Organizácia dopravy – Terminál a zmena územného plánu č.2 – poznámka naviac.

v.č. 1

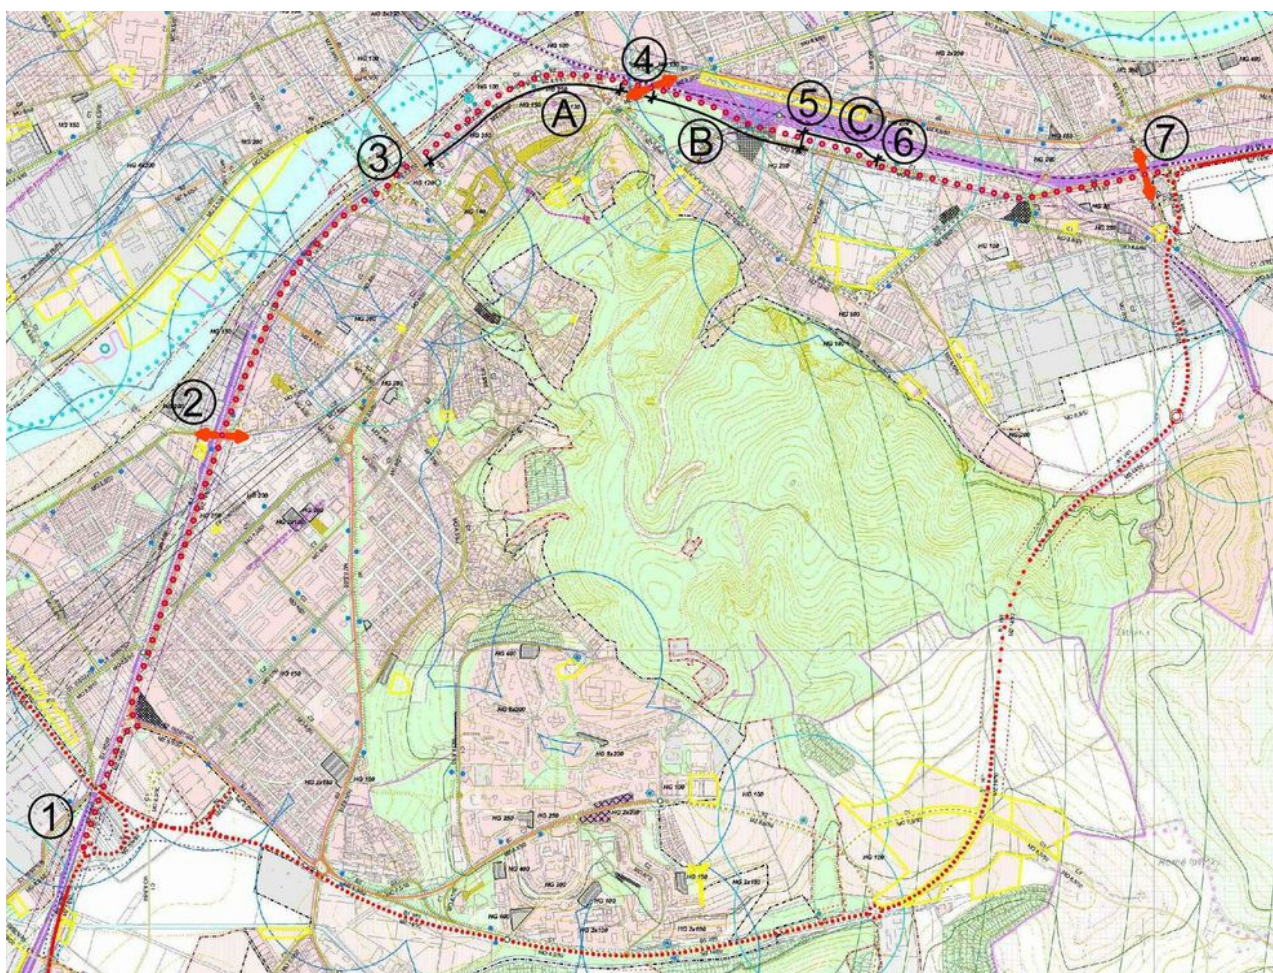
U oboch trás je hlavným cieľom odľahčiť stred mesta od dopravy. Obe cesty začínajú v bode 1 (v.č. 1) a smerujú do bodu 7 (v.č. 1).

Od bodu 1 (v.č. 1) po bod 3 (v.č. 1) prechádza po jestvujúcom štvorpruhu.

Úsek od bodu 3 (v.č. 1) po bod 4 (v.č. 1) je potrebné vybudovať bez ohľadu na budovanie

prieťahu mestom. Dôvodom je plánovaná výstavba v priestoroch okolo preloženej bánoveckej železnice v zmysle výsledkov medzinárodnej súťaže.

V bode 4 (v.č. 1) je potrebné vybudovať/rozšíriť nadjazd ponad cestu z mesta na Sihot'.

Úsek od bodu 4 (v.č. 1) po bod 5 (v.č. 1) prechádza mestským parkom a popred železničnú stanicu. Tento úsek by mal byť podľa nášho (združenie architektov) názoru zapustený do zeme.

Úsek od bodu 5 (v.č. 1) po bod 6 (v.č. 1) prechádza opäť na teréne a v bode 6 sa trasa napája na jestvujúcu Železničnú ulicu a ďalej vedie k bodu 7 (v.č. 1) smerom na Žilinu.

Ako z popisu vychádza tak čiste z dôvodu budovania prieťahu mestom je potrebné postaviť len úsek B a C (v.č. 1) a premostenie podjazdu na Sihot'. (bod 4 na v.č. 1) Úsek A (v.č. 1) bude potrebné vybudovať bez ohľadu na to, či sa prieťah skompletizuje alebo nie.
